Objet : Carrière de Bellevue – St Gelven – BON REPOS SUR BLAVET (22) ;
Demande d'autorisation d'exploiter une ICPE ;
Réponse aux avis émis dans le cadre de l'enquête publique.

MEMOIRE EN REPOSE AU PROCES VERBAL DE L'ENQUETE PUBLIQUE

Dossier de demande d'autorisation pour le renouvellement et l'extension de la carrière de Bellevue – Commune déléguée de St Gelven – BON REPOS SUR BLAVET (22)

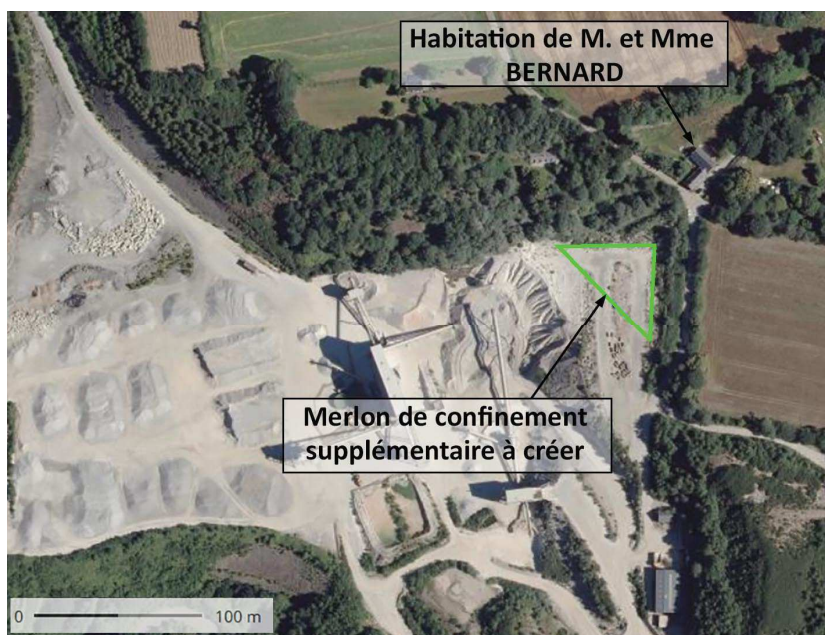
Un échange a eu lieu en fin 2016 avec M. et Mme BERNARD, indiquant une gêne liée aux poussières. Les tapis-convoyeurs les plus proches de leur habitation (les 2 tapis situés après le concasseur primaire) ont été équipés de points d'arrosage en 2017. A la lecture du registre d'enquête publique (observations des riverains les plus proches - lieu-dit Bellevue notamment), il s'avère que cette modification n'a pas apporté satisfaction. En ce sens, afin d'optimiser l'abatage de poussières, un contact a été pris avec l'entreprise Natural Tech spécialisée dans la lutte contre les poussières en vue d'équiper l'installation d'équipements de brumisation haute pression. On pourra se référer au courrier placé en **annexe 5**. (M. David GROUT Gérant de cette entreprise nous a indiqué que le fonctionnement de ses équipements à haute pression présentera un rendement d'abatage des poussières bien supérieur à notre installation actuelle fonctionnant en basse pression (4 bars).

En outre, afin de créer un écran plus large pour atténuer la gêne ressentie, la moitié de la plateforme de la carrière située entre l'habitation de M. et Mme BERNARD et l'installation de concassage sera condamnée pour y édifier un merlon végétalisé. L'emplacement du merlon projeté est illustré ci-contre.
